Amendment 1

**Specification for radio disturbance and immunity
measuring apparatus and methods –**

**Part 1-1:
Radio disturbance and immunity measuring
apparatus – Measuring apparatus**

Figure G.1 – Block diagram of APD measurement circuit without A/D converter

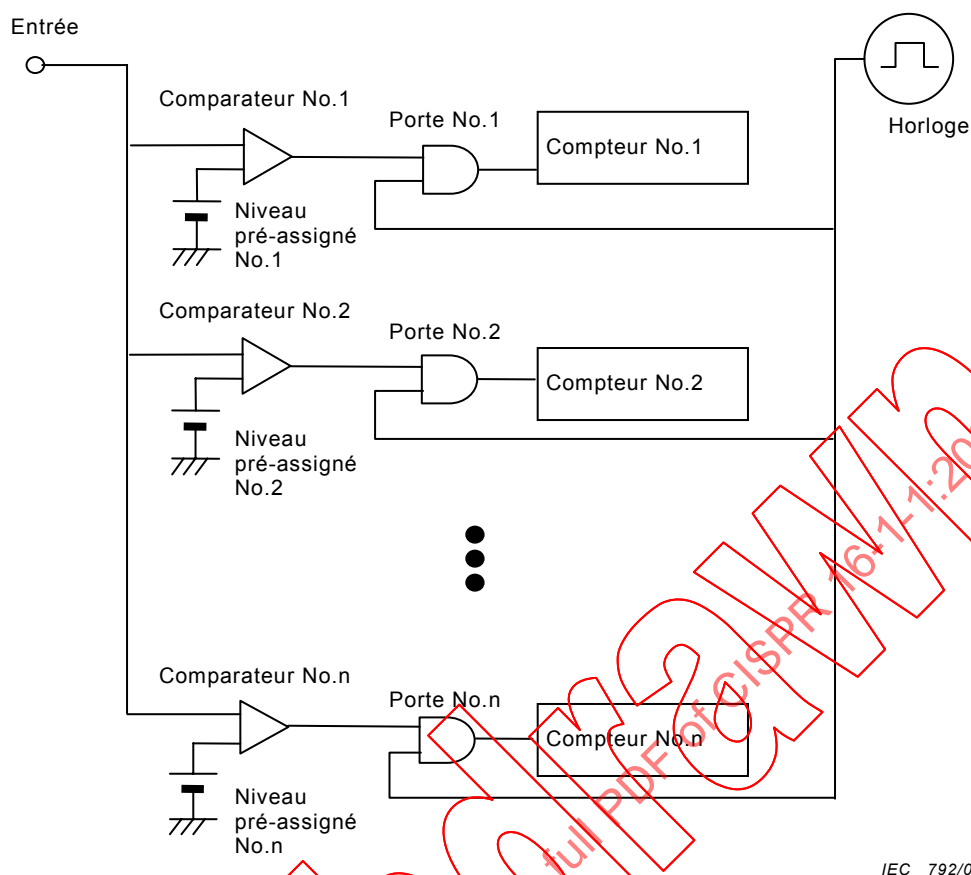
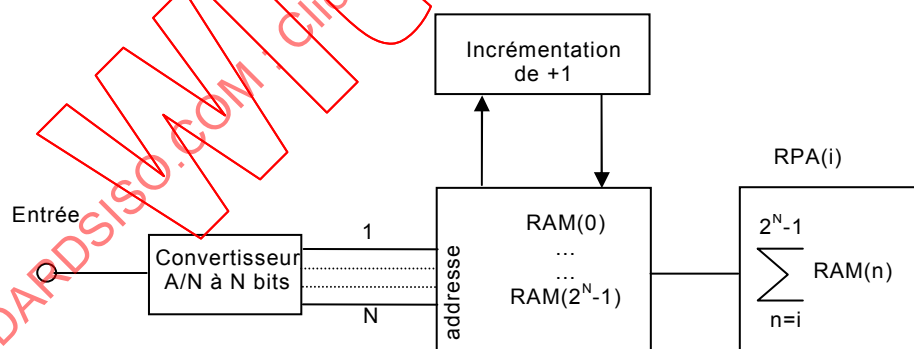
The APD measuring function can be implemented using the following methods. One approach uses comparators and counters (Figure G.1). The equipment determines the probabilities of exceeding a set of pre-assigned amplitude (i.e. voltage) levels. The number of levels equals the number of comparators. Another possible method involves the use of an analog-to-digital converter, a logic circuit, and memory (Figure G.2). The equipment can also provide the APD figure for a set of pre-assigned amplitude levels. The number of levels depends on the resolution of the analog-to-digital converter (e.g. 256 levels for an 8-bit converter).

Figures G.1 and G.2 show block diagrams of implementations of the APD measurement function.
